# 悠然居项目景观及雨污水工程合同

## 悠然居项目景观及雨污水工程合同

附件三、《答疑及回复》

悠然居项目景观及雨污水工程答疑及回复一（2024. 6. 24）

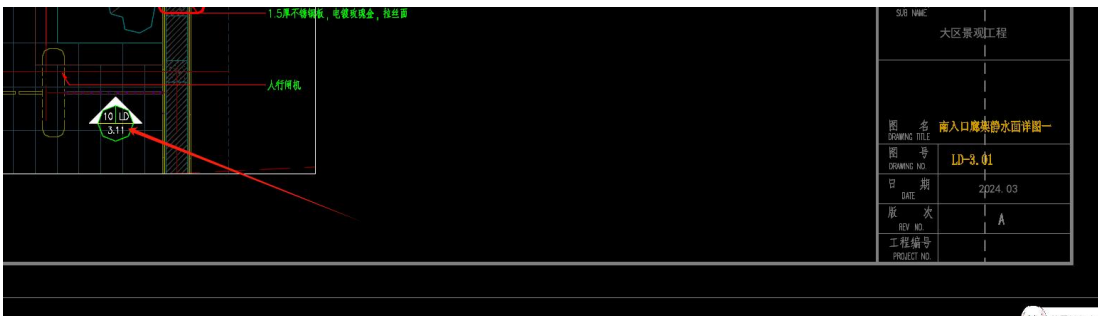
10. 南入口廊架静水面详图十一 LD-3.11 中的围挡详图未找到相对应的位置，请指出。

设计回复：见 LD-3.01 索引

DS-02-17-02.2 绿

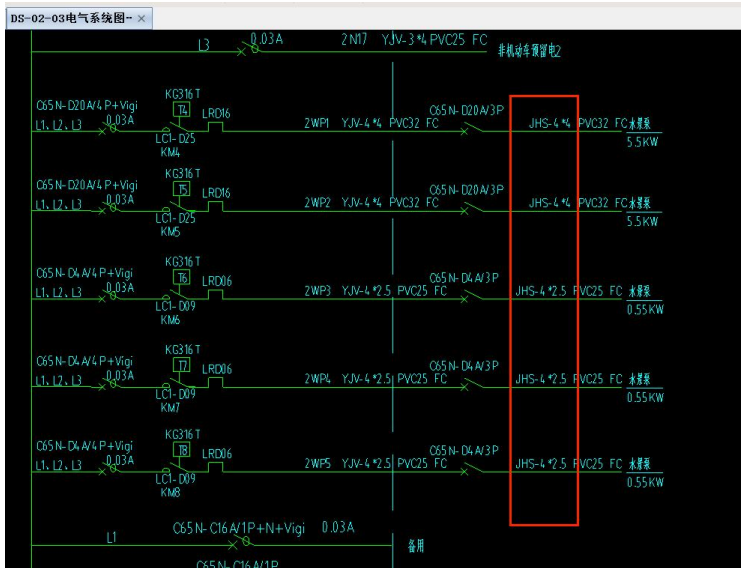
3、苗木养护期是否为 1 年？是否漏计养管费？

工程回复：苗木养护期 2 年，养管费在乙方报价中综合考虑  
4、景观水电中图纸上有 JHS-4\*4 及 JHS-4\*2.5 的防水电缆，清单漏项

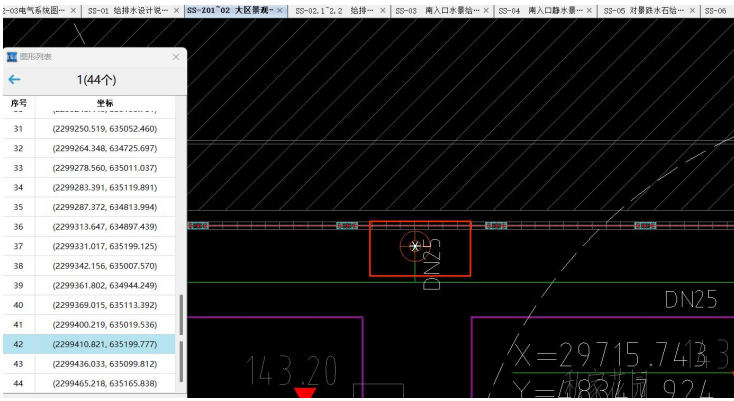
12、快速取水器给排水总平面图上为 44 个，招标清单为 42 个，以哪个为准？

成本回复：44 个，已修改，已标注颜色；

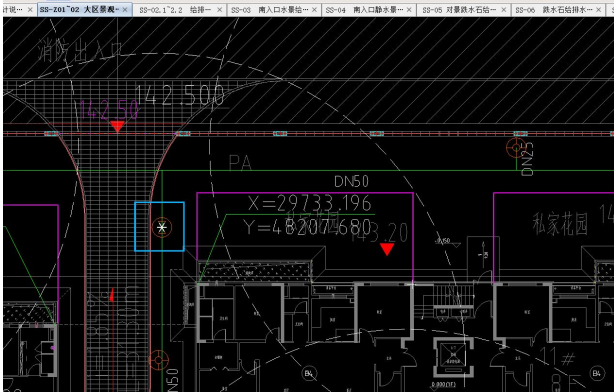
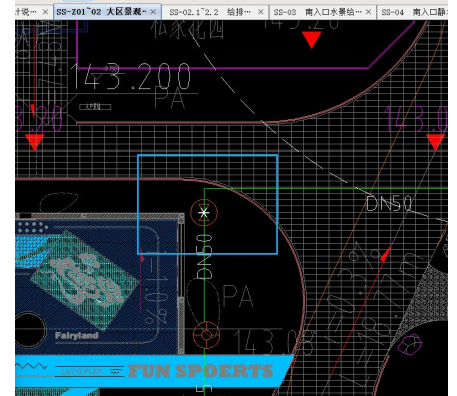
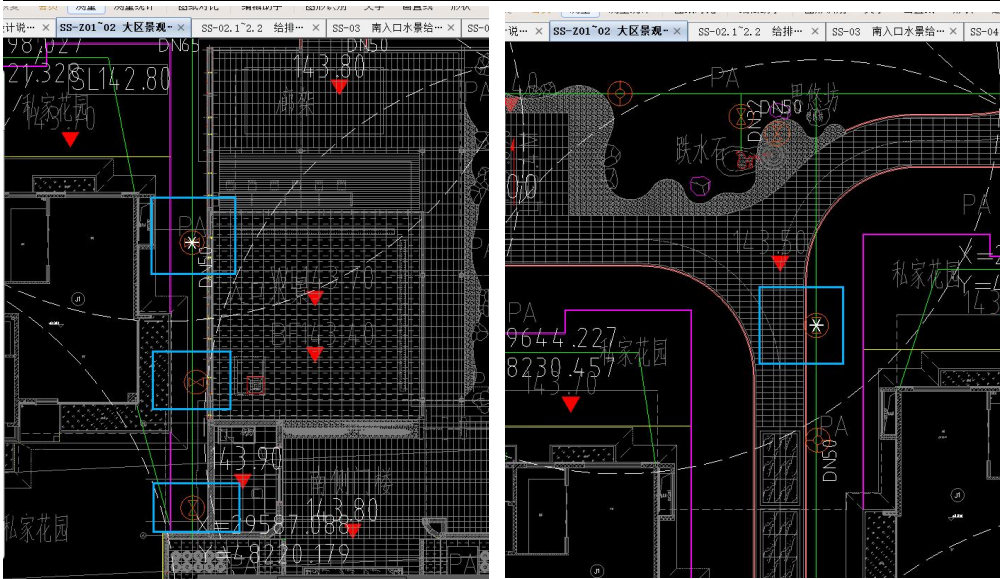
13、招标清单中闸阀 DN50 的数量为 5，图纸上为 6 个，以哪个为准？对应的简易阀门井的数量有误。

成本回复：入口水景处没有闸阀，清单无误；

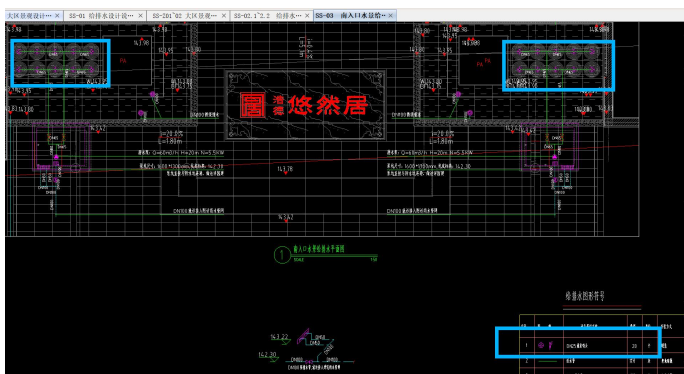
17、SS-03 南入口水景给排水详图中有 20 个 DN25 涌泉喷头，招标清单中无该项，清单漏项，请调整。

成本回复：已修改，已标注颜色；

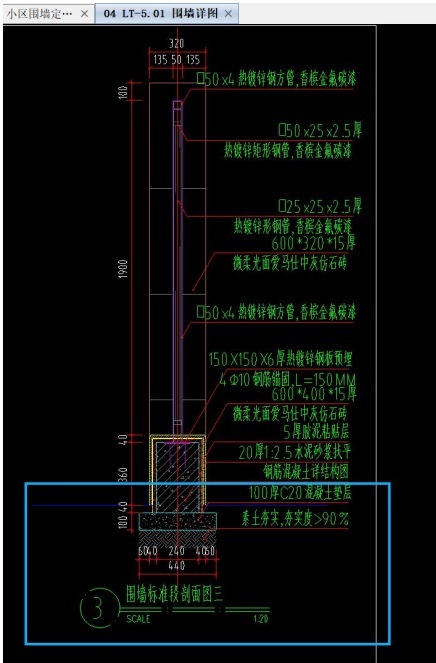
21、围墙标准段剖面图三的地下埋深仅 140mm，是否合理？

成本回复: 围墙实体部分有深埋基础，铁艺下为地梁

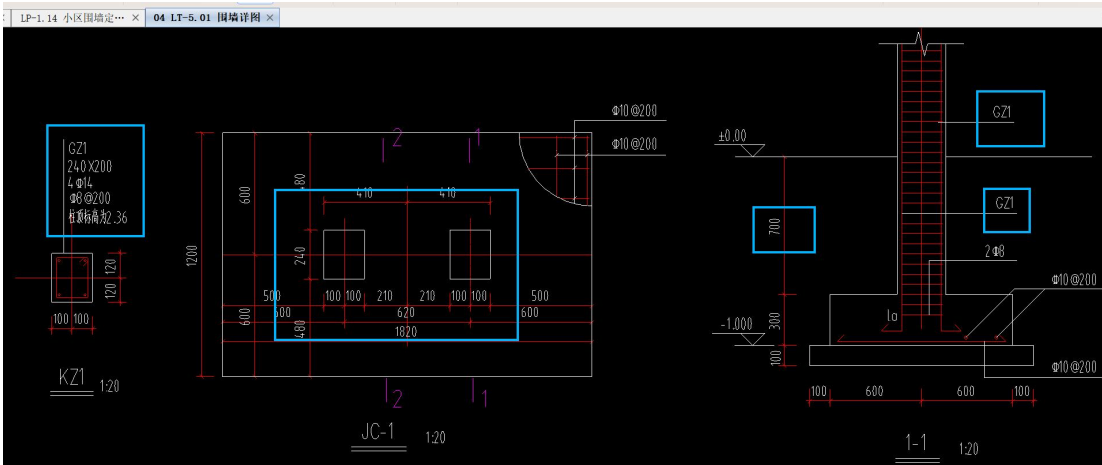
22、围墙详图中构造柱的工程量为  $102 \times 2 \times 0.24 \times 0.4 \times (2.36 + 0.7) = 59.93\text{m}^2$ ，招标清单为  $36.72\text{m}^3$ ，工程量不足，请调整

成本回复: 工程量无误

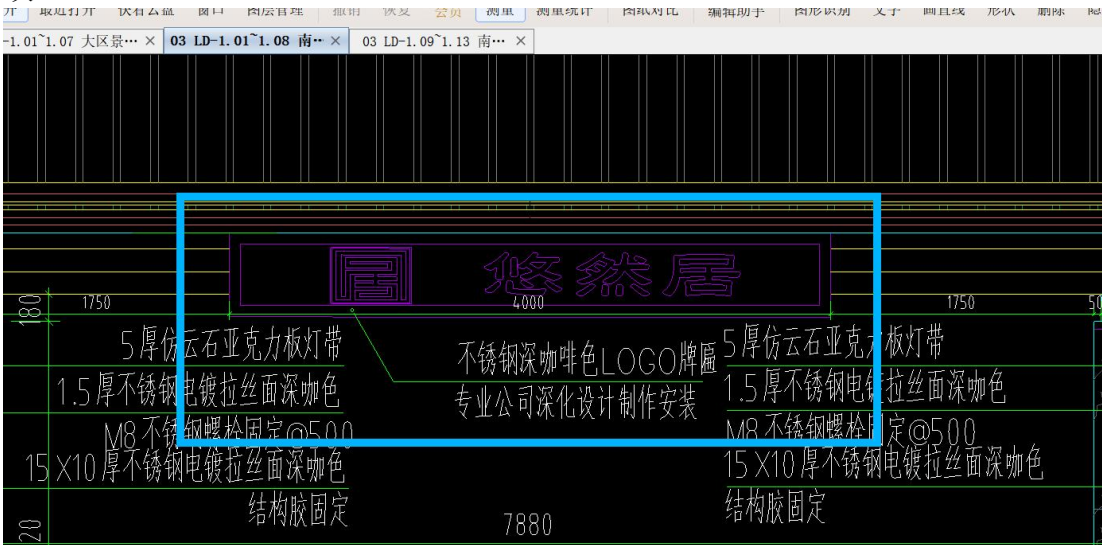
23、LD-1.01~1.08 南入口门楼详图中未提供 LOGO 牌匾具体工艺要求, 请提供。且招标清单工程量有误  $4 \times 0.56 = 2.24m^2$

成本回复: 工程量无误

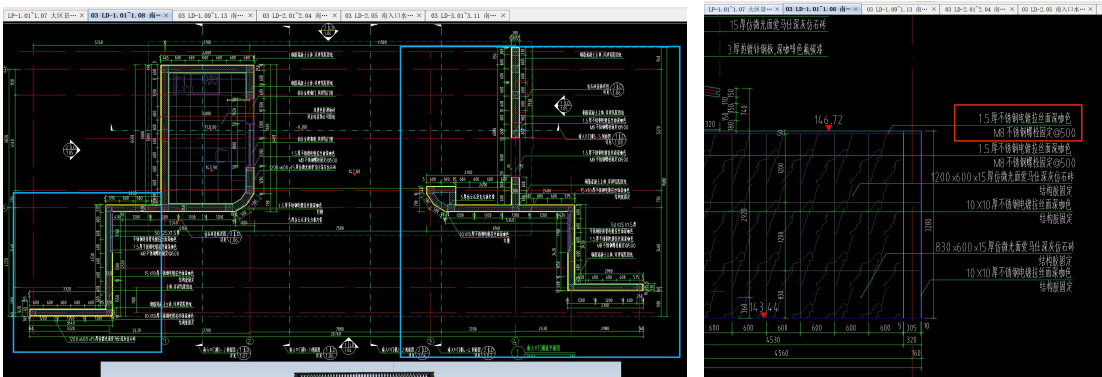
24、LD-1.01~1.08 南入口门楼详图中未提供景墙墙体剖面图, 无法知晓 1.5 厚不锈钢电镀拉丝面深咖色是如何布置的? 墙体顶部是否有爱马仕深灰仿石砖及不锈钢板共同铺贴还是仅不锈钢板装饰? 请补充相应景墙剖面图纸

设计回复:

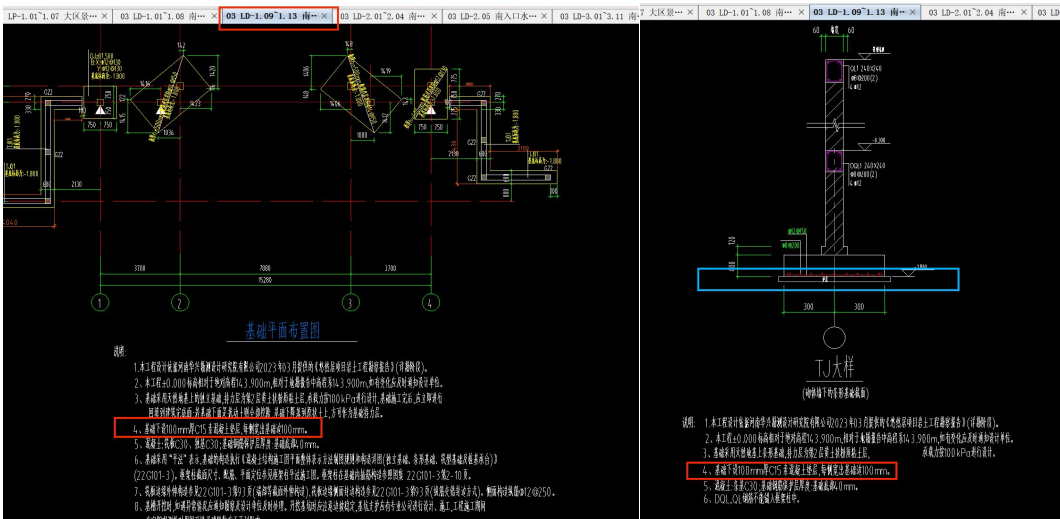
26、LD-1.09~1.13 南入口门楼结构图中基础下设 100 厚 C15 素混凝土垫层，每侧宽出基础边 100mm，清单中无该项，清单漏项，请调整

成本回复：清单已修改

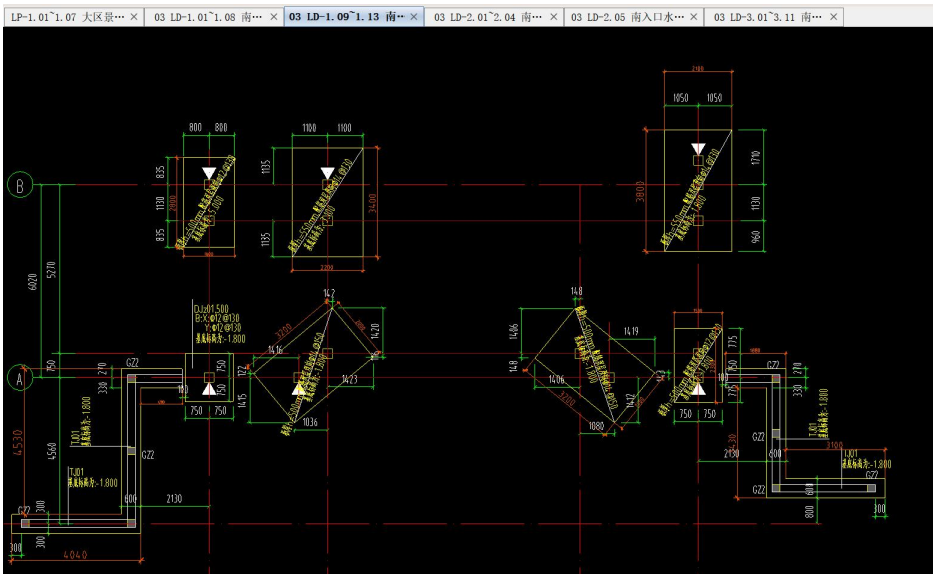
27、LD-1.09~1.13 南入口门楼结构图中筏板基础工程量应为  $2.8*1.6*0.5+2.2*3.4*0.55+3.2*2*0.5+2.1*3.8*0.55+3.2*2*0.5+1.5*2.3*0.5=18.87m^3$ ，砼框柱工程量应为  $0.3*0.3*((1.3+3.89)*2+(1.3+2.82)*4+(1.3+2.82)*7+(1.3+2.82)*1)=5.38m^3$ ，招标清单工程量不足，请调整

成本回复：工程量无误

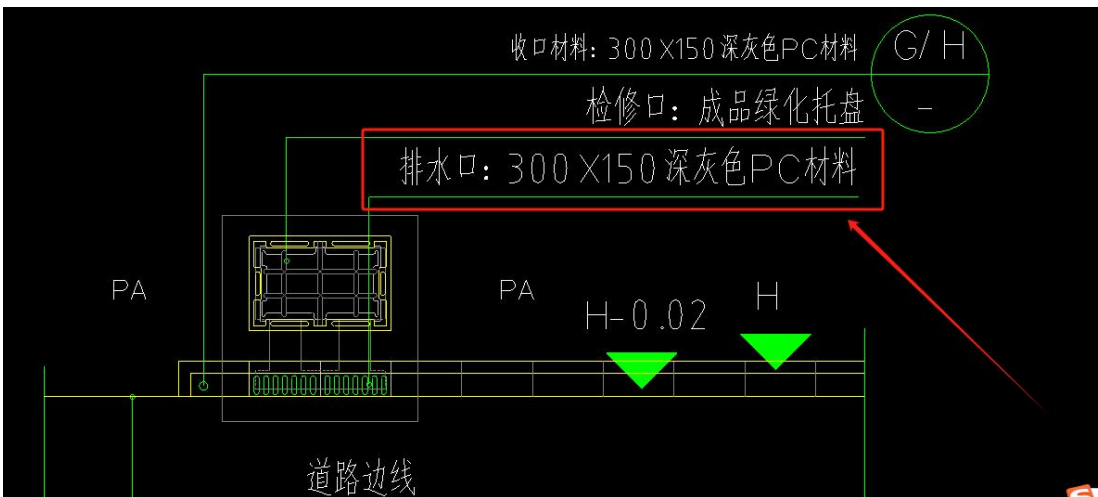
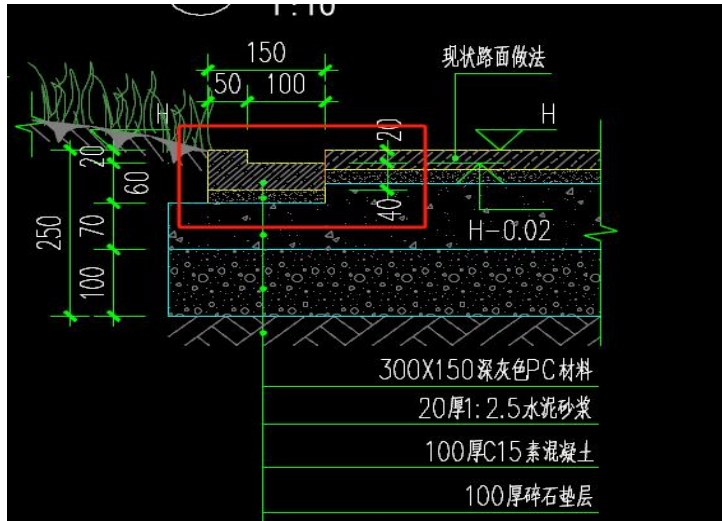
52、04 LT-14.01 导水槽及排水沟详图，请明确排水口盖板厚度。

设计回复：见下图，

与导水槽厚度一致。

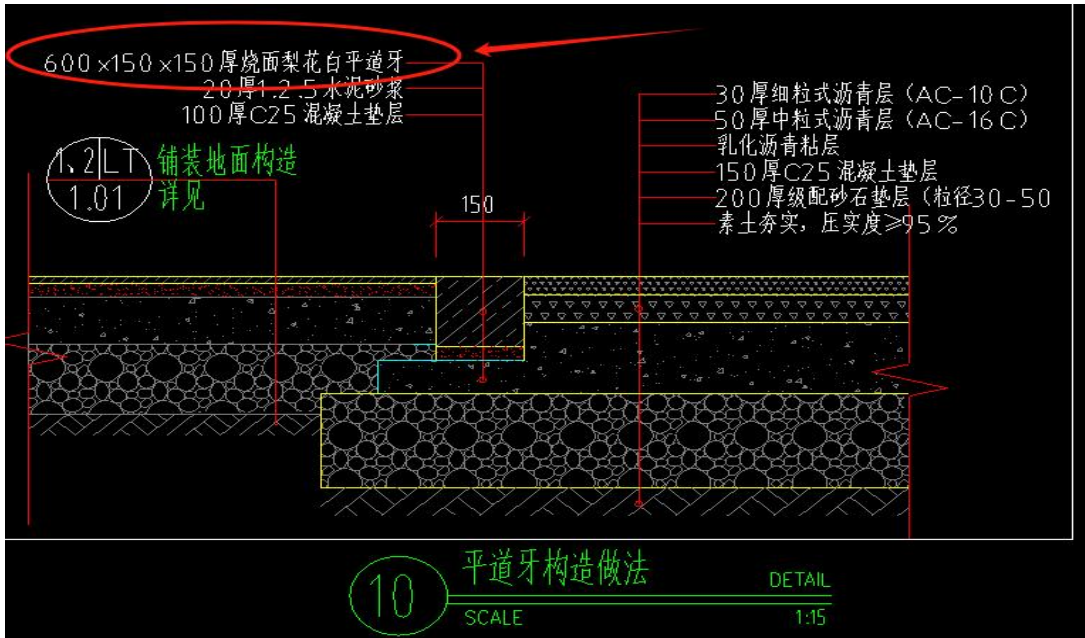
53、04 LT-1.01 通用详图一；图中沥青路道牙为平道牙，清单未见列项，请核实。

设计回复：应为

600x150x150 厚烧面芝麻黑平道牙；成本对应修改

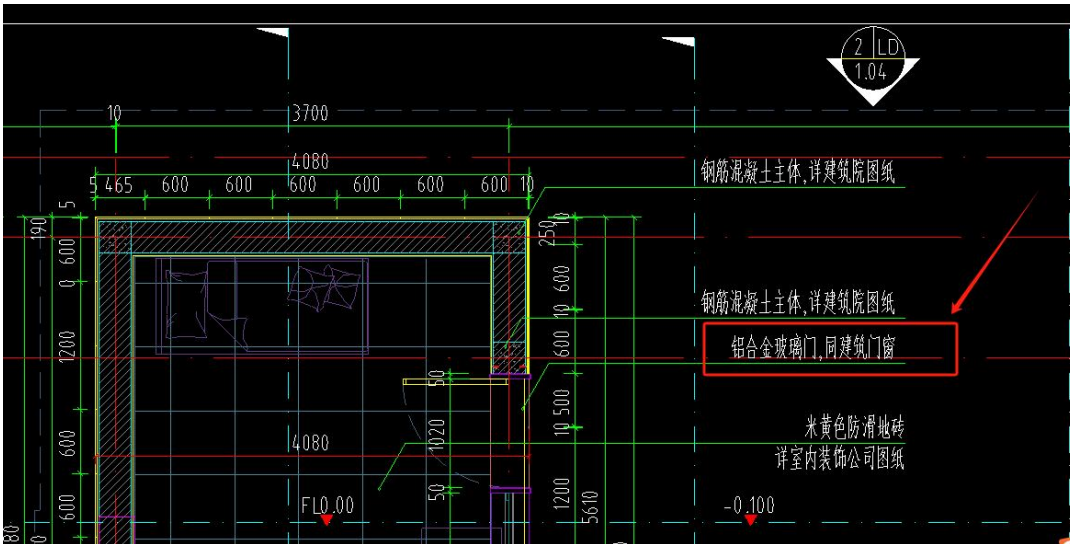
54、03 LD-1.01~1.08 南入口门楼详图；请提供玻璃金属门意向图。

设计回复：与建筑主体门窗材质，系列规格，颜色一致。

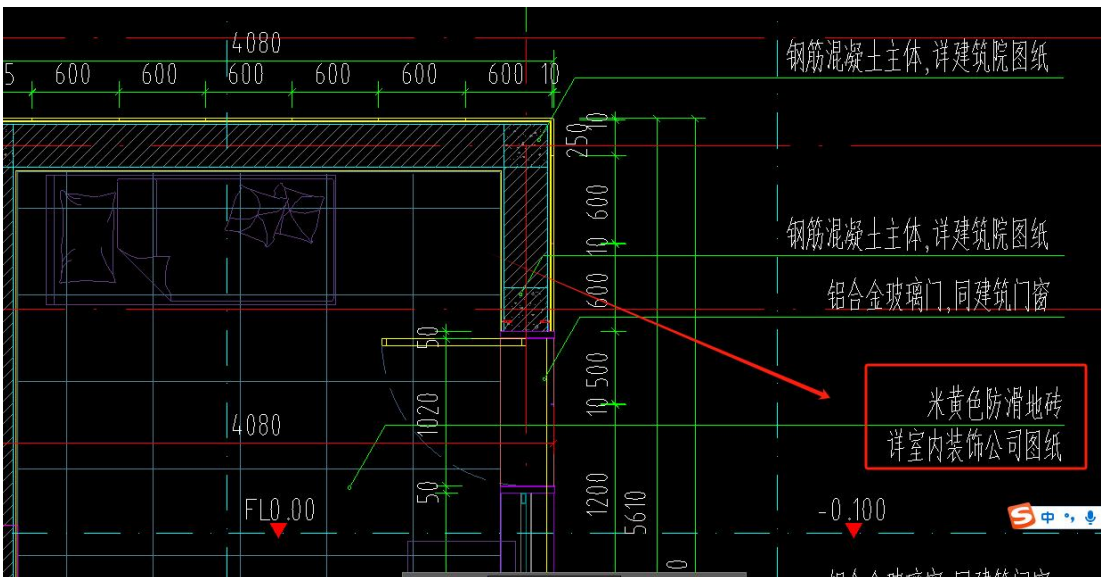
55、03 LD-1.01~1.08 南入口门楼详图；请明确防滑地砖厚度要求。

设计回复：10mm 厚。

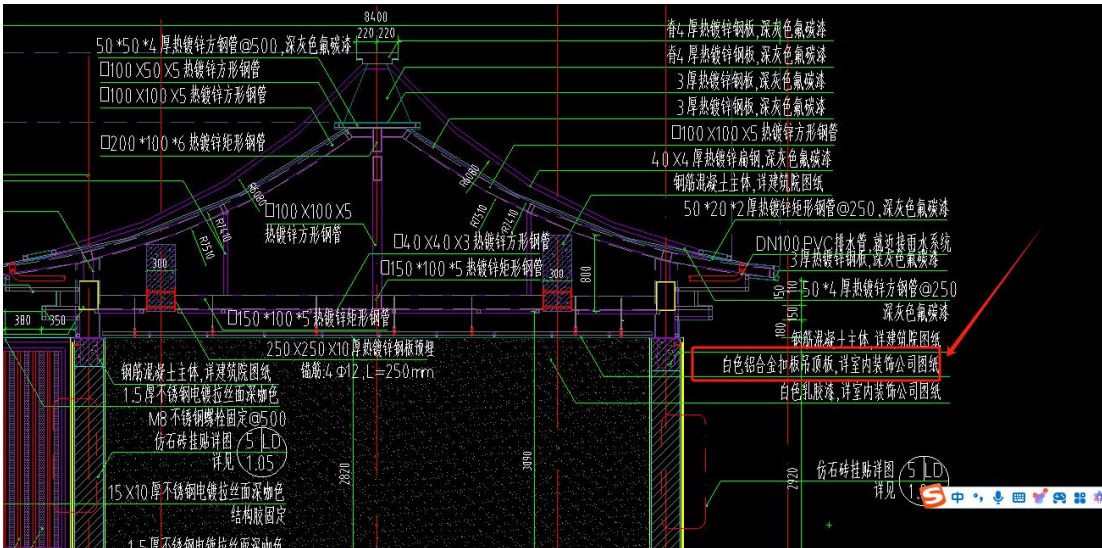
56、03 LD-1.01~1.08 南入口门楼详图；请明确白色铝扣板厚度。

回复：1mm 厚。

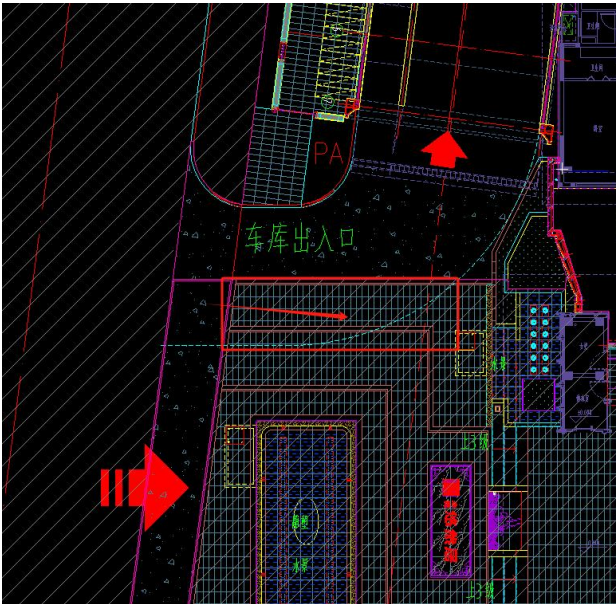
63、请提供西大门前场车库通道部分铺装拆改范围图，以及拆除垫层厚度；并补充清单列项。

工程成本结合回复：车库入口铺装改造范围见下附图红框内箭头示意内容，拆除垫层厚度为 150mm。

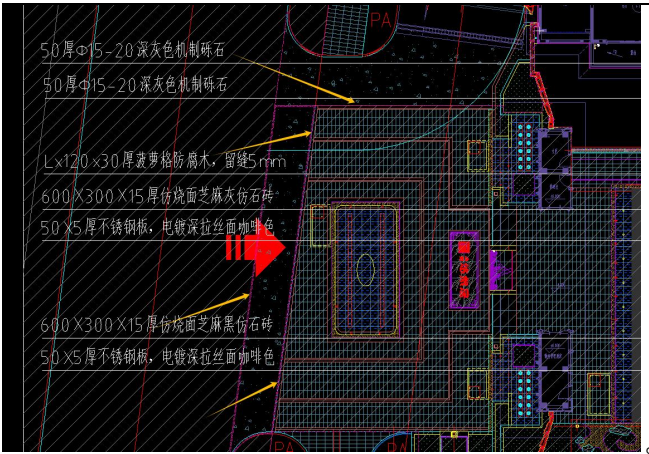
100、LP-1.01~1.07 大区景观设计总平面图，请明确黄色箭头所指处是否需铺设花岗岩道牙，

设计回复：此处涉及 拆改，需要后期敷设

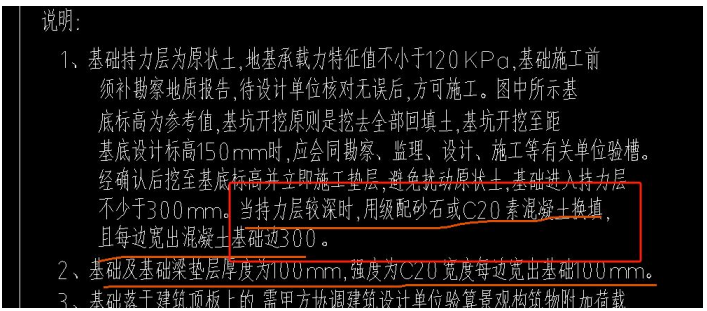
101、LD3.12-3.13 南入口廊架静水景结构图，右侧说明当持力层较深时，用级配砂石或 C20 素混凝土换填且每边宽出混凝土基础边 300，对甲清单工程量是否考虑，若未考虑，后期施工是否可出签证，

成本工程结合回复：

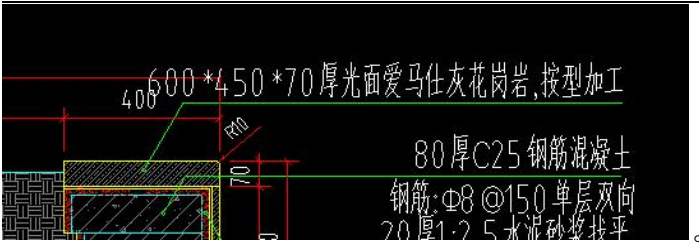
121、03 LD-10.01 伊水潺韵详图, 泵坑节点清单未列项, 请补充。

成本回复: 清单已修改

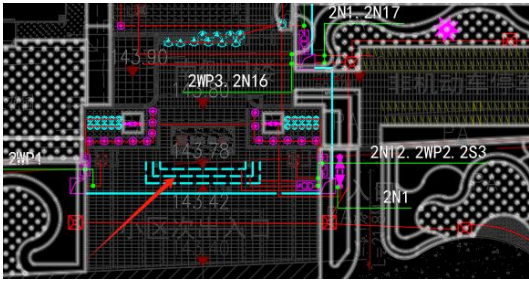
141、DS-Z01 大区景观设计电气总平面图，南入口台阶下灯带合同清単未列项，请补充；

成本回复：已修改，已标注颜色；

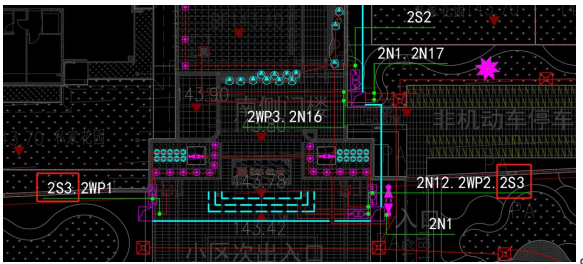
142、DS-Z01 大区景观设计电气总平面图，配电箱 JG-AL2 系统图内无 2S3 回路，平面布置图内有该回路，请补充该回路电缆及配管型号，并在清単内增加此部分工程量；

成本回复：以按 2S1 计入清単
